Številka: 350-12/2010 (1906)
Datum: 3. 4. 2012

OBČINSKI PODROBNI PROSTORSKI NAČRT ŠIPČEV HRIB

STALIŠČA DO PRIPOMB IN PREDLOGOV Z JAVNE RAZGRNITVE DOPOLNJENEGA OSNUTKA DOKUMENTA

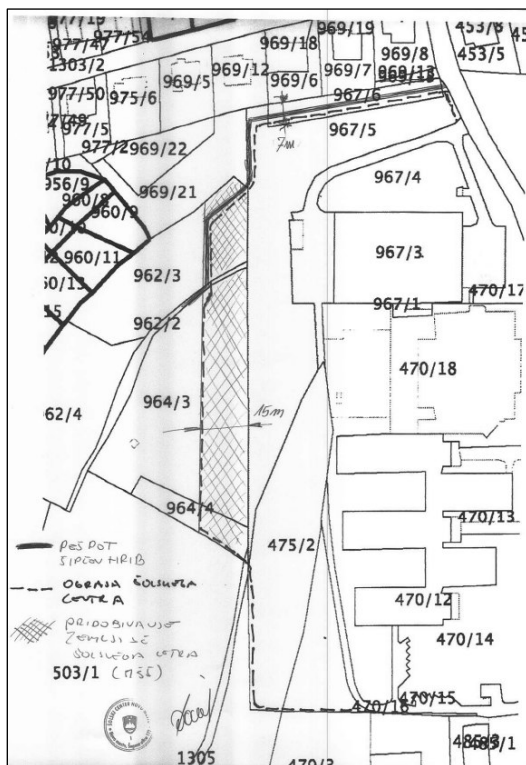
Strinjamo se s predlagano rešitvijo V3 pešpoti na Šipčev hrib, ki je ob parcelni meji št. 967/6, in sicer v 10 metrskega pasu od severne meje parcele št. 967/6. To pomeni, da bi bil odmik poti, ki bi bila široka 2 do 3 metre, od severne meje 967/6 približno 7 metrov. Želimo, da se med hišami in Šolskim centrom ohrani 10 metrski nepozidan pas. V nadaljevanju podajamo obrazložitev.

Šolski center Novo mesto je kot upravljavec zemljišč Ministrstva za šolstvo in šport parc. št. 967/5 in 967/6, ki mejijo na obravnavani del urejanja prostora Šipčev hrib proučil idejno zasnovo pozidave in ureditve tega dela prostora.

Predlagani ureditveni načrt podpiramo z željo, da se za parcelo št. 967/5 dodatno nameni 15 m zemljišča za dokončno ureditev in zaokrožitev celovitega kompleksa Šolskega centra. Ta prostor potrebujemo za ureditev požarne poti za novimi objekti, ki so že narejeni oziroma se bodo izvedli in za možnost ograditve celotnega kompleksa Šolskega centra. Za te naše želje je Ministrstvo za šolstvo in šport že uredilo možnost pridobitve dela parcel št. 964/3, ki jo upravlja Sklad kmetijskih zemljišč. Z lastnikom parcele 962/3 pa smo v dogovoru, da tudi od njega odkupimo ta predvideni pas.

Predlagana rešitev pešpoti in kolesarske steze na Šipčev hrib pa je možna samo po rešitvi V3 - to pomeni, da se predlagana pešpot uredi ob parcelni meji št. 967/6 - odmik max. 7 metrov od meje. Pri nadaljnjem načrtu povezave novega dela pešpoti z že obstoječo potjo na parceli št. 962/2 v lasti Mestne občine Novo mesto pa je potrebno upoštevati predvidevanje, da se bo parcelna meja Šolskega centra Novo mesto pomaknila še za predvidenih 15 m. Na tem delu se lahko uredi pot čisto ob parcelni meji.

Šolski center bo svojo parcelo ogradił z ograjo, ki bo potekala od Osnovne šole Dragotin Kette po meji parcele št. 475/2 - trenutno Šolski center Novo mesto še ureja lastništvo te parcele in se bo potem nadaljevala po novi predvideni parcelni meji do parcele številka 962/2, kjer je že pot. Ob parcelni meji se lahko potem izvede pot po zemljiščih, ki jih upravlja Šolski center (oziroma jih bo upravljal) do hiš. Zaradi lažjega sobivanja pa Šolski center dovoli, da se predvidena pešpot in kolesarska steza ob stanovanjskih hišah na Cesarjevi ulici uredi z odkom max. 7 m od parcelna meje. To nam bo zagotovilo možnost normalne postavitve predvidene ograje tudi na tem delu zemljišča.

Predvidene rešitve smo vrisali kot idejno zasnovo na mapno kopijo, ki je priloga tega dopisa.

Stališče: PRIPOMBA SE SMISELNO UPOŠTEVA

Obrazložitev: Enako kot pri pripombi 1.1.
